Dotyczy: Budowa na terenie elektrociepłowni w Elblągu trzech kotłów wodnych każdy o mocy ok. 38 MWt oraz jednego kotła parowego o wydajności 19 t/h

Znak sprawy: ZP/EKO/133/2019/AK

ODPOWIEDZI NA PYTANIA DO SIWZ CZ. 15

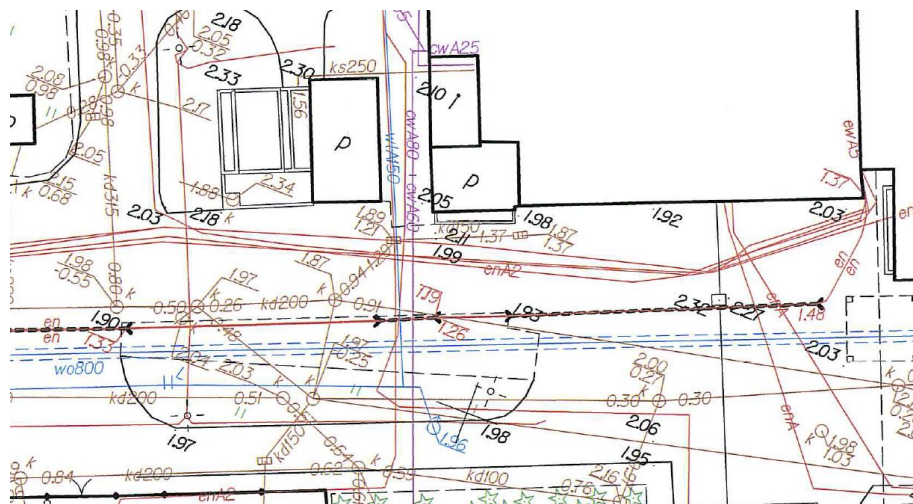
Po analizie mapy do celów projektowych przedstawionej w Tomie 3 projektu budowlanego oraz rysunku dotyczącego zakresu rozbiórek i demontaży z Tomu I PB, zwracamy się z prośbą o przekazanie dokumentacji technicznej, infrastruktury podziemnej, nie przewidzianej do rozbiórki, przebiegającej w rejonie kotłowni BORSIG.

W szczególności zwracamy się z prośbą o informację i przekazanie dokumentacji dotyczącej rurociągu DN 800, którego trasa przebiega w rejonie południowej ściany kotłowni BORSIG (na

rysunku zaznaczony na niebiesko). Rejon ten przewidziany jest jako plac przedmontażowy na którym zlokalizowany zostanie dźwig. Udostępnienie ww. dokumentacji oraz informacja o konieczności utrzymania czynnego rurociągu podczas prowadzenia prac, umożliwi Oferentom przewidzenie odpowiedniego zabezpieczenia rurociągu oraz uwzględnienie kosztów z tym związanych.

Instalacja podziemna w obrębie planowanej kotłowni KRS nie jest przewidziana do rozbiórki. Ujawnione na mapie instalacje istnieją i należy traktować je jako czynne. W załączeniu przesyłamy mapę na której oznaczono budynki w obrębie budynku dawnej kotłowni Borsig (KRS), które należy rozebrać (czerwone obramowanie). Wskazana instalacja podziemna DN 800 jest czynnym rurociągiem wody chłodzącej zasilającym blok biomasowy BB20p. Rurociąg znajduje się na głębokości ok. 4 m ppg. Jako kolejny plac przedmontażowy będzie również teren po wyburzeniu i uprzątnięciu budynków "wózkowni" i pompowni z oczyszczalnią po byłym kotle WO50. Obramowaniem w kolorze niebieskim oznaczono obszar na którym Wykonawca ma wykonać nową nawierzchnię drogową w postaci "polbruku".
